Re: PI.-FRAUNHOFER-GESELLSCHAFT ZUR FÖRDERUNG DER ANGEWANDTEN FORSCHUNG E.V. - Solicitud de Patente de Invención en Fase Nacional PCT para "AMPLIFICADOR DE POTENCIA DE MATRIZ."-Clase H03F 3/24.-Expediente número NC2018/0009289.

2. Con el fin de responder las objeciones expuestas por el señor Examinador en su Concepto Técnico correspondiente al Oficio N° **970** en relación con la claridad y concisión del capítulo reivindicatorio, y con la novedad de la materia reclamada, me permito dirigir su atención a las siguientes modificaciones y argumentos técnicos por medio de los cuales se superan completamente dichas objeciones y se establece de manera incontrovertible la patentabilidad de la solicitud en estudio.

Fig. 4

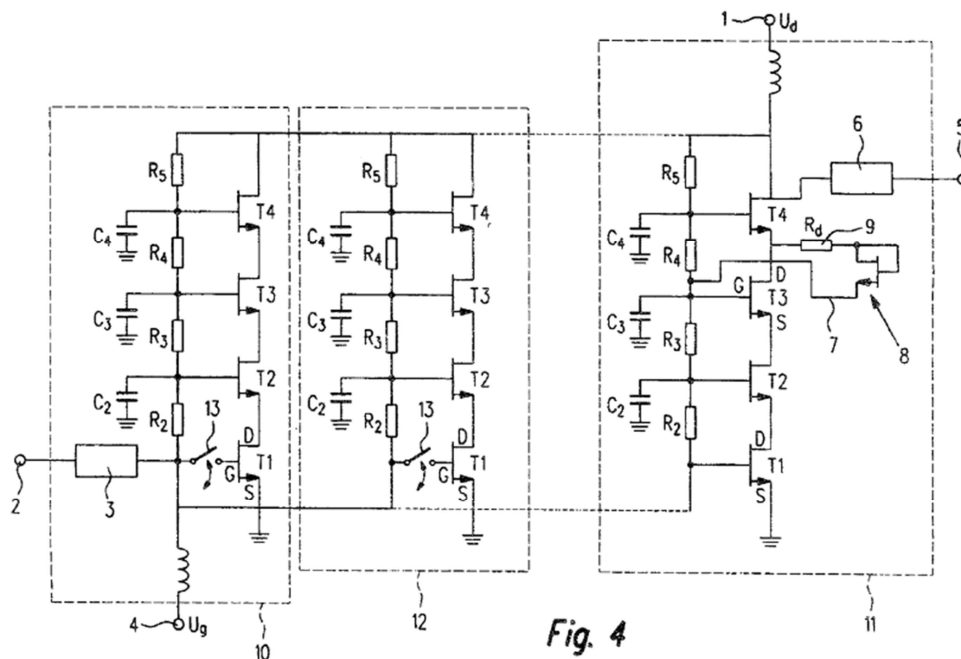
El examinador señala que las características técnicas esenciales de la reivindicación 40 se encuentran divulgadas en D1, particularmente en la Figura 4 del mismo. Asimismo, el examinador afirma que la reivindicación dependiente 41 también es descrita por el documento citado de la siguiente forma:

Ahora bien, en relación con la FIG. 4 de D1 (citada por el examinador en su análisis de la reivindicación 40), me permito señalar que esta figura ilustra un ejemplo de amplificador de potencia en el que las ramas (que incluyen múltiples elementos amplificadores T_1 a T_4) están conectadas en paralelo. Este amplificador de potencia incluye una entrada de HF que está conectada al terminal de puerta G de los primeros elementos amplificadores T_1 en cada una de las ramas 10, 11, 12.

"Cada una de las ramas 10 a 12 comprende al menos un condensador C_2 a C_4 conectado al potencial de tierra, cada uno en el terminal de puerta G desde el segundo elemento amplificador T_2 y hasta el último elemento amplificador T_4 . Además, cada una de las ramas 10 a 12 comprende tres resistencias R_2 a R_4 , cada una entre las conexiones de control G de los elementos amplificadores adyacentes T_1 a T_4 y una resistencia R_5 entre el terminal de puerta G y el terminal de drenaje D del último elemento amplificador T_4 " (Columna 10, líneas 42-49).

De este modo, a diferencia de la invención, la estructura de red de escalera RC formada por las resistencias R_2 a R_4 y los condensadores C_2 a C_4 no proporciona una señal de accionamiento separada pero idéntica a cada uno de los elementos amplificadores T_1 a T_4 . Por el contrario, las condiciones no ideales inherentes, incluida la presencia o ausencia de elementos interruptores 13 y una o más rutas limitantes 7, hacen que la estructura de red de escalera RC divulgada en D1 sea incapaz de proporcionar señales de accionamiento separadas pero idénticas a los elementos amplificadores T_1 a T_4 .

En consecuencia, la nueva reivindicación 1 es nueva en vista de las enseñanzas del documento D1.
